改善箇所説明図

基準不適合箇所

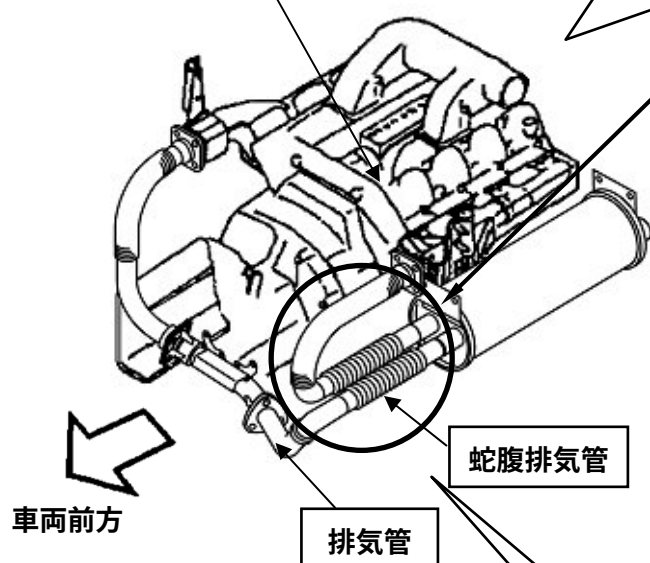
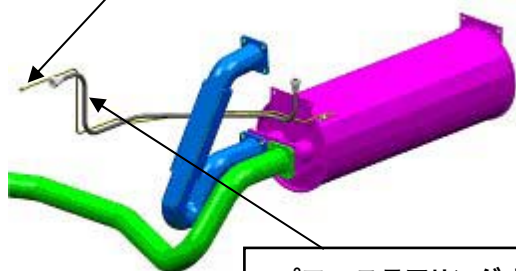
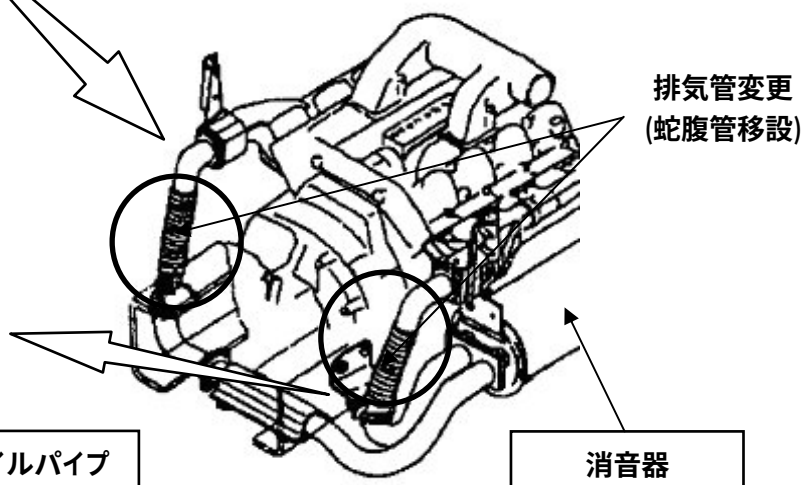
排気管の固定方法が不適切なため、エンジンの振動により排気管に亀裂が発生するものがある。そのため、そのままの状態で使用続けると、騒音レベルが規制値を超える、または排気ガスの熱により周囲の電気配線の被覆が溶損し、電気配線がショートして、最悪の場合、エンジンが再始動できなくなるおそれがある。

排気管変更
(蛇腹管移設)

全車両、排気管及び消音器を対策品と交換する。

また、パワーステアリングオイルパイプと排気ブレーキエアパイプの取り回しを変更した変更品と交換するとともに、排気管及び消音器の周辺部を点検し、他部品と干渉しているものは修正を行う。

なお、平成16年10月20日、リコール届出番号「1276」の作業の指示内容が不適切なため、既に作業が完了している車両については、パワーステアリングオイルパイプと排気ブレーキエアパイプを点検し、変更品が取り付けられていない車両は変更品と交換するとともに、排気管及び消音器の周辺部を点検し、他部品と干渉しているものは修正を行う。
